令和4年
工事監査報告書

東京都監査委員

地方自治法（昭和22年法律第67号）第199条第9項の規定により、
令和4年工事監査の結果に関する報告を次のとおり提出する。

(図) 特殊人孔概念図

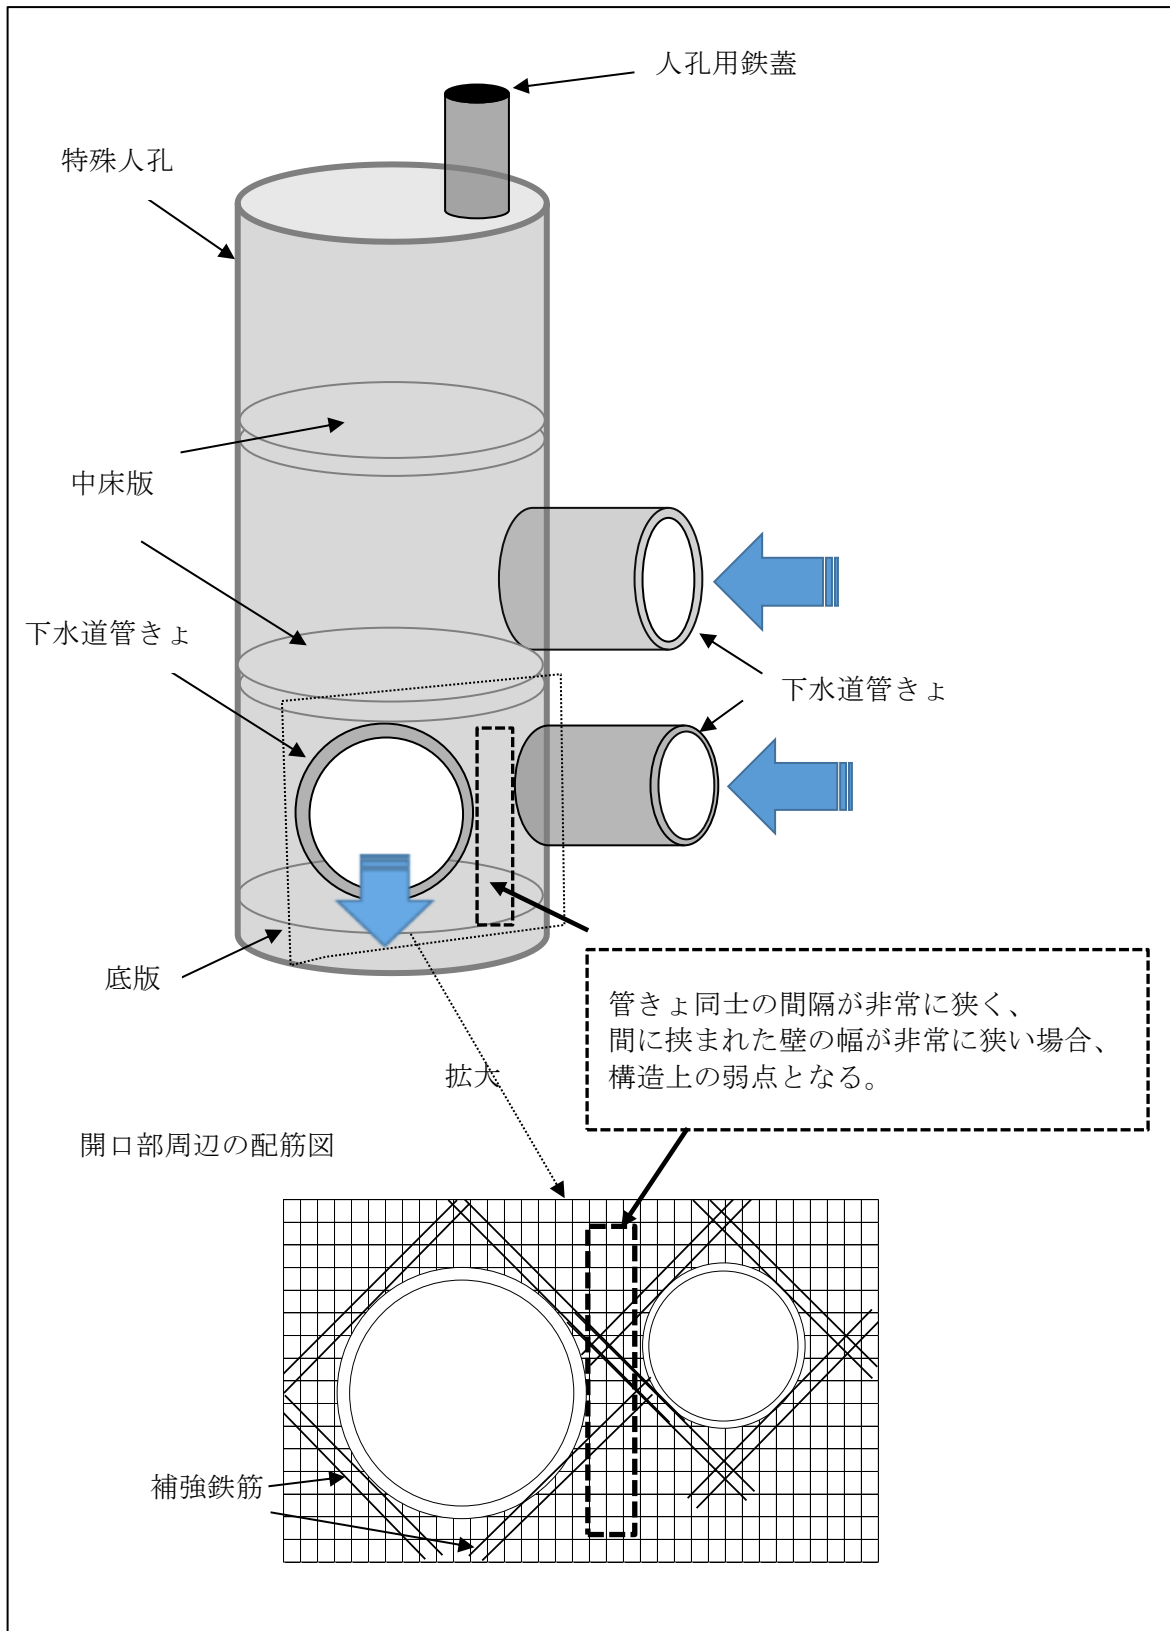
ところで、局特殊人孔構造計算の手引き(以下「手引き」という。)では、管きょ開口部の設計にあたり、管きょ同士の間隔が非常に狭く、間に挟まれた壁の幅が非常に狭い場合、構造上の弱点となるため、断面力(注2)を算定することとしている。

しかしながら、本契約の設計図面や構造計算について見ると、断面力の算定が必要な2つの開口部に挟まれた非常に狭い壁に対して、手引きに基づいた算定をしていないことが認められた。

実地監査を受けて、局が検証した結果、開口部周辺に配置された鉄筋量が不足し、安全性が確保されておらず、補強鉄筋の径を太くするなどの対策が必要であることが判明した。

監査日(令和4年6月14日)現在、特殊人孔の施工に着手していないものの、管きょ開口部の安全性が確保されていない設計となっている(注3)。

局は、特殊人孔における管きょ開口部の構造計算を適正に行われたい。

(注3) 監査事務局の指摘に基づき、設計変更にて是正予定である。

(図) 鋼矢板

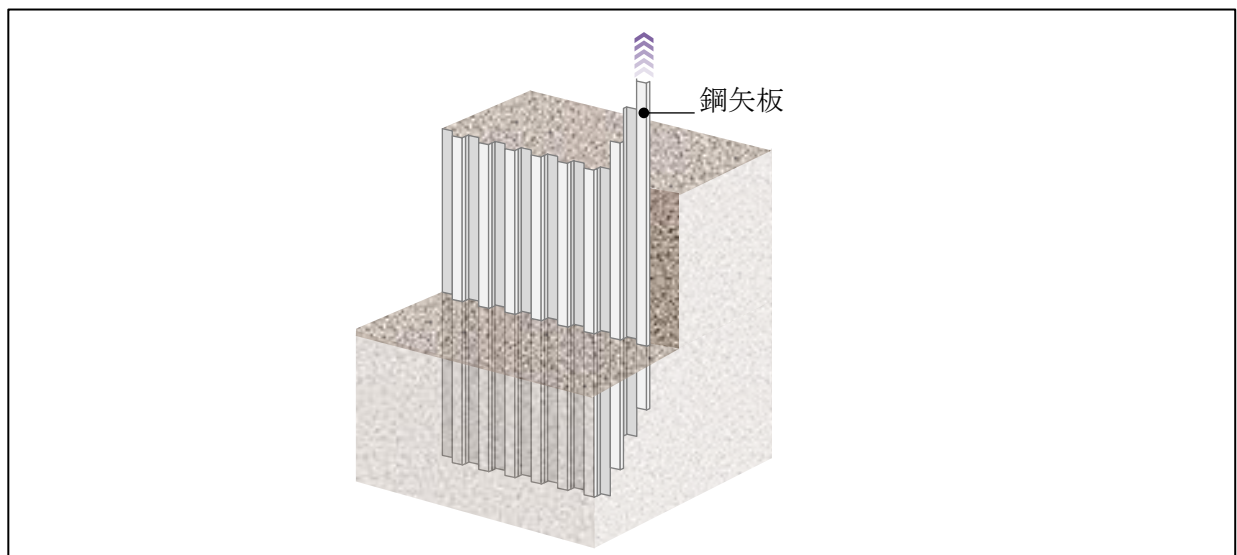
このうち、建物の周囲の地下部に現存している鋼矢板(注、図)撤去の単価について見ると、市場積算基準の運用に則り、建設資材定期刊行物(以下「刊行物」という。)2誌の掲載価格を基に、幅40cmの鋼矢板を引き抜く価格を長さ当たり(m)として設定している。

ところで、幅40cmの鋼矢板を引き抜く価格について2誌の刊行物を確認したところ、刊行物Aは鋼矢板を1m引き抜く価格、刊行物Bは鋼矢板を1㎡引き抜く価格となっている。このことから、本契約の単価設定に当たっては、刊行物Bの価格について鋼矢板を1m引き抜く価格に換算した上で、2誌の価格を平均する必要がある。

しかしながら、市場は、誤って刊行物Bの価格を換算しないまま、2誌の価格を平均している。

このため、積算額約597万円が過大なものとなっている。

市場は、鋼矢板撤去の単価設定を適正に行われたい。

(図) 園路舗装断面の概念図

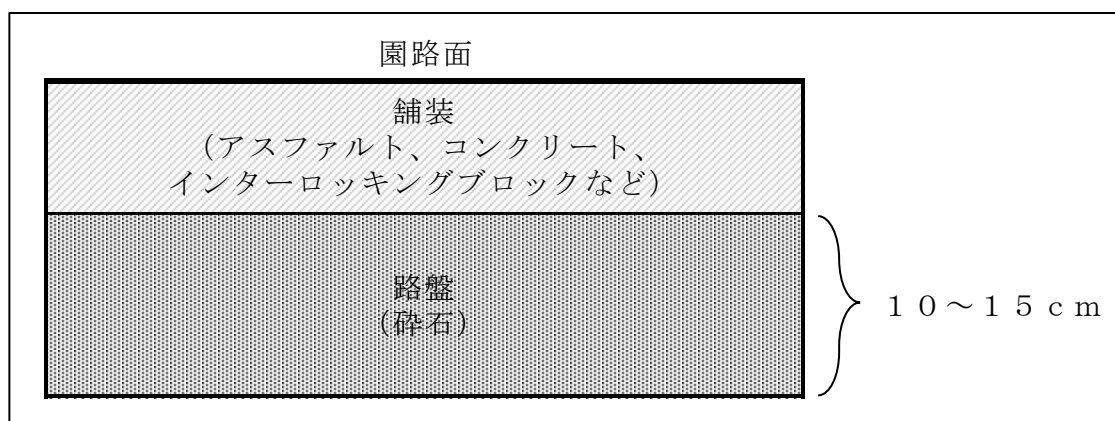
このうち、園路においては、碎石を締固めた路盤の上に、アスファルト、コンクリート及びインターロッキングブロックなどを使用して、舗装している(図)。

そこで、路盤(注1)の積算について見ると、局積算基準に従い路盤工の代価を適用すべきところ、誤って基礎碎石(注2)工の代価を適用し、算出している。

このため、積算額約140万円が過大なものとなっている。

局は、園路舗装の積算を適正に行われたい。

(図1) 土留め・掘削イメージ

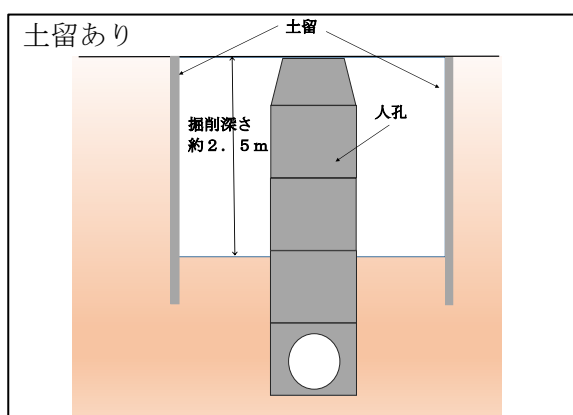
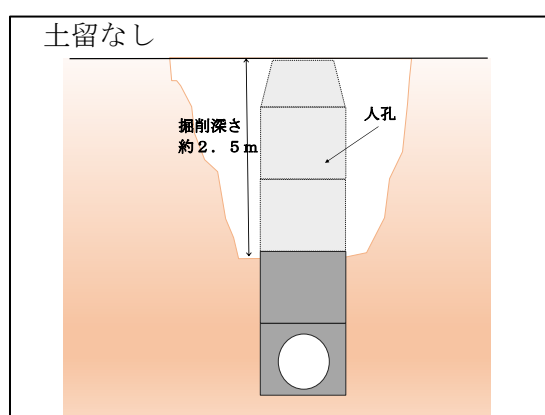
このうち、掘削時における土留工の要否については、要綱において建築基準法施行令（昭和25年政令第338号）に準じるとされており、深さ1.5m以上の場合、土留めを設置することと定められている（図1）。

そこで、本契約の設計図書を見ると、特記仕様書において、人孔撤去に当たり、掘削深さ1.5mを超える場合は土留めを施工することとしているが、工事記録写真について見ると、一般車両が通行する車線の間近に位置し、掘削深さが約2.5mあるにも関わらず、14箇所のうち11箇所において、土留めが設置されていないことが確認された（図2）。

このことについて本部は、受注者が目視により掘削面が安定していることを確認し、機械により安全に掘削できると判断していることから、人孔撤去時に土留めが設置されていなくても一定の安全性は確保されていたとしている。

しかしながら、目視による判断のみで、掘削時に土留めを設置していない状況は、第三者に危害が及ぶおそれがあることから、要綱等を遵守した安全対策を確実に実施させるべきである。

本部は、土留工の施工管理を適切に行われたい。

(図) 本案件の受変電盤据付状況図

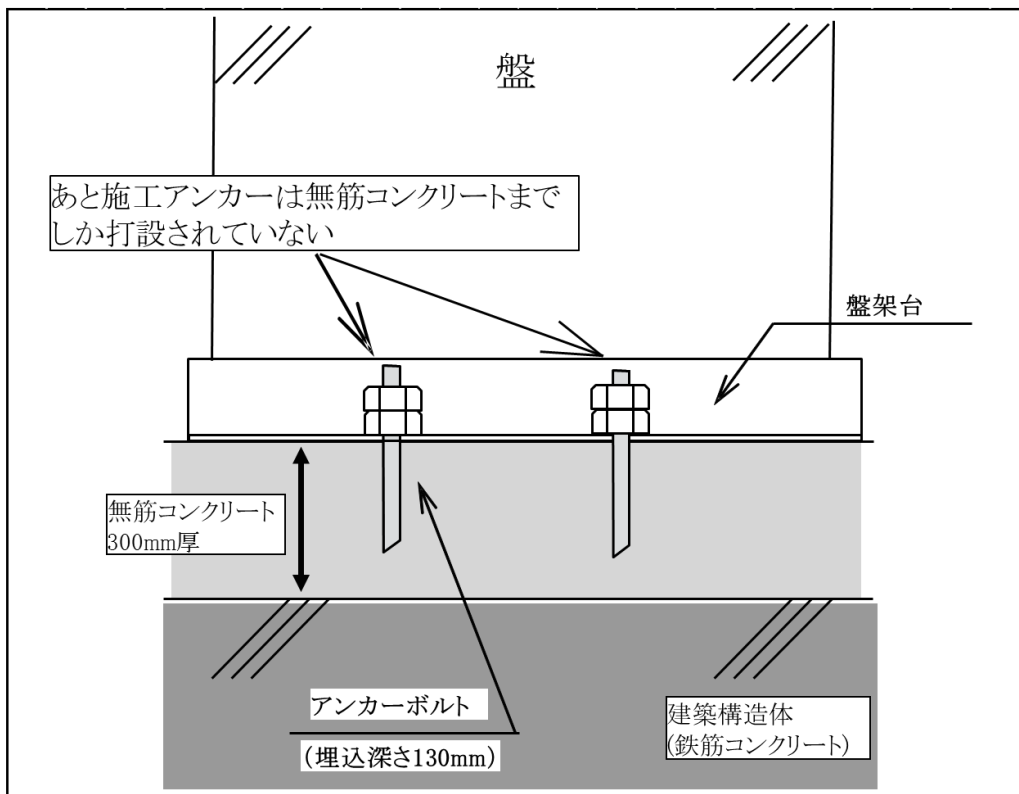
ところで、局が耐震計算の根拠とした建築設備耐震設計・施工指針2014年版(一般財団法人 日本建築センター)によると、設備機器の耐震支持は、原則としてアンカーボルトによることとし、鉄筋コンクリートの基礎・床など建築構造体(注1)に緊結(注2)することとしている。また、建築構造体ではない無筋コンクリート(注3)の床に、設備機器を直接アンカーボルトで支持することは避けることとされている。

しかしながら、受変電設備の工事関係書類について見ると、あと施工アンカー(注4)が無筋コンクリートまでしか打設されておらず、建築構造体に緊結されていない状況が認められた(図)。

このような状況は、地震発生時に受変電設備が移動又は転倒することにより、停電を引き起こし、関連施設に甚大な影響を及ぼすおそれがあり適切ではない。

局は、あと施工アンカーの施工管理を適切に行われたい。

(図) 補強コンクリートブロック造概念図

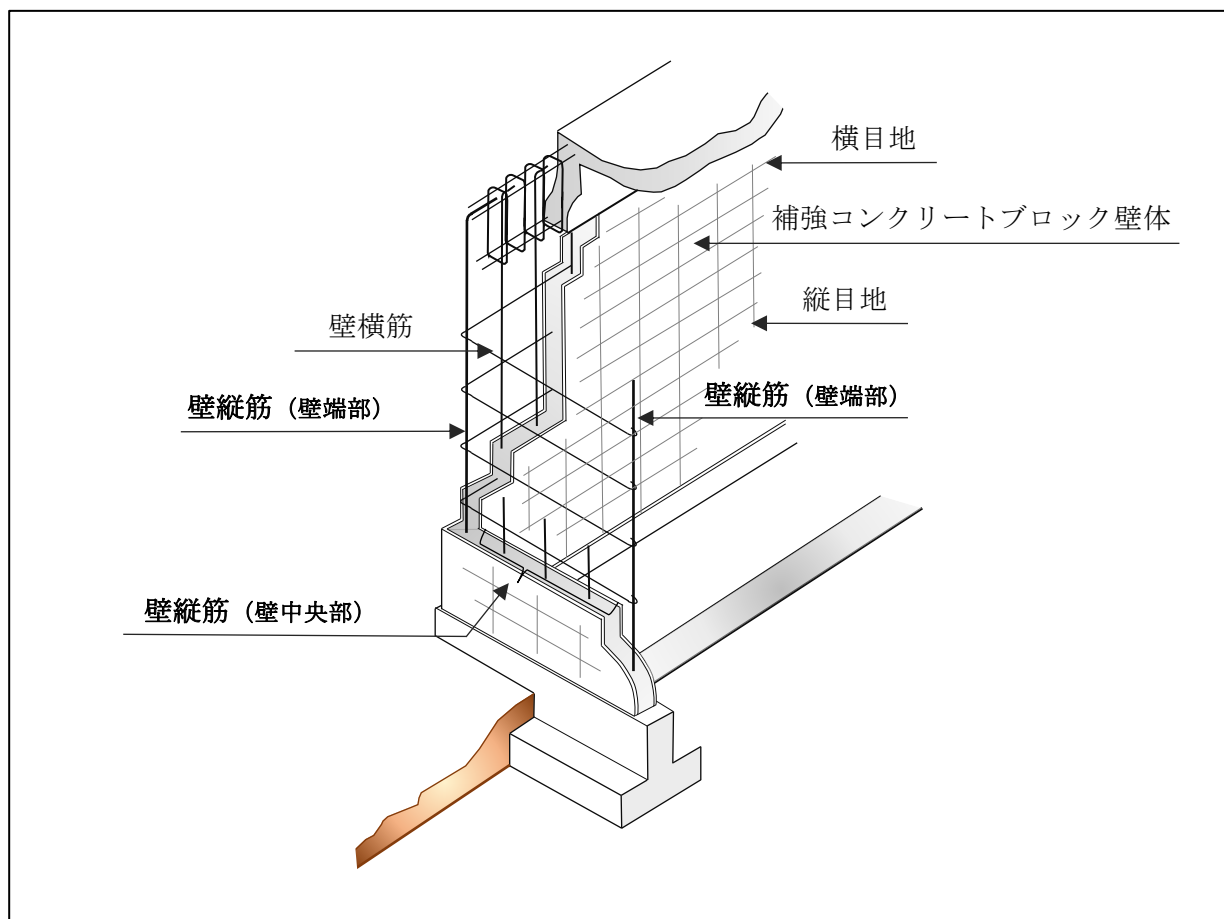
東京都建築工事標準仕様書(以下「標準仕様書」という。)では、補強コンクリートブロック造の壁縦筋には、継手(注2)を設けないと定めている。

しかしながら、本契約の壁縦筋について確認したところ、設計図書には標準仕様書以外に特段の定めがなく、設計図書の変更も行っていないにもかかわらず、工事記録写真を確認したところ、全ての壁縦筋に重ね継手を設けていることが認められた。

本契約において、特記仕様書や図面等に一部標準仕様書と異なる施工を定めるなどの設計図書の変更を行うことなく、設計図書と異なる施工をしたことは適切でない。

しかしながら、学会規準では、壁縦筋のうち、壁中央部に配される鉄筋については、一定の条件を付した上で、壁体内での重ね継手を認めているものの、壁端部に配される壁縦筋については、標準仕様書と同様に重ね継手を禁止している。

従って、設計図書の変更を適切に行った上で施工していたとしても、壁中央部の重ね継手は学会規準に適合しているものの、壁端部に配される壁縦筋について重ね継手を行ったことは学会規準にも適合しておらず、適切でない。

局は、補強コンクリートブロック造建築物の施工管理を適切に行われたい。

(図) 伸縮装置の概念図

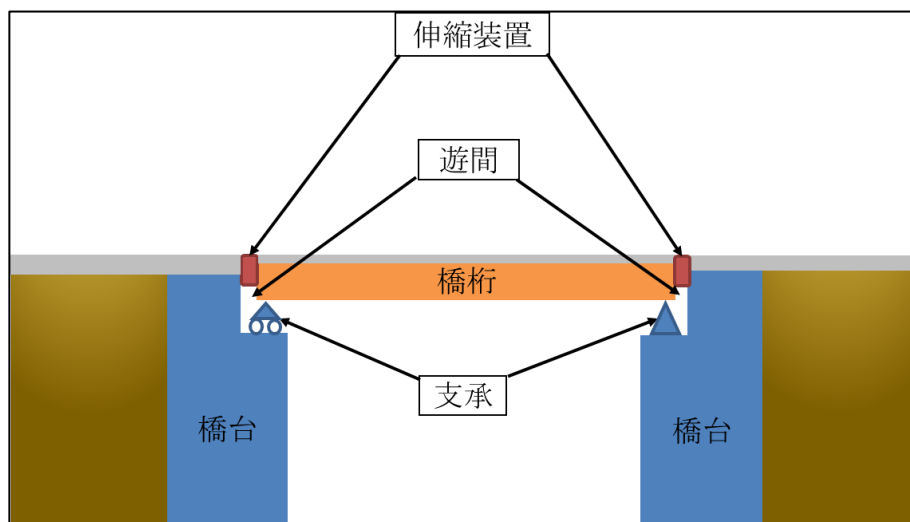
ところで、道路橋示方書・同解説(平成29年 日本道路協会)では、伸縮装置の設計に当たっては、温度変化の影響は、構造物の種類、架橋地点の環境条件等を適切に考慮して設定し、このうち、設計伸縮量については、桁の温度変化等を考慮して設定することとされている。また、製作・据付に当たっては、設計の前提条件及び設計段階で定めた事項等を満足する施工が行われることを確認することとされている。本契約の設計図書においても、伸縮装置設置に際し、現地検測の上で施工することとなっている。

このことから、伸縮装置を製作する前に遊間(注2)を検測し、調査時の気温を考慮して最大・最小遊間を算定し、その遊間への対応の可否を検討する必要がある。

しかしながら、本契約の工事関係書類について見ると、局は、設計で設定した遊間の値と、現地で実測した遊間に温度変化の影響を反映させた値とを比較検証することなく、当初設計の仕様のまま伸縮装置を製作し設置していることが認められた。このため、適用範囲外の伸縮装置が設置された可能性があり、歩行者や車両の通行に支障が出るなど、工事目的が達成されないおそれがあった。

実地監査を受けて、局が検証したところ、設置された伸縮装置は現地遊間に対応していたが、伸縮装置の製作に当たっては、現地の遊間を検測し、その遊間への対応の可否を検討する必要がある。

局は、既設橋の伸縮装置の施工管理を適切に行われたい。
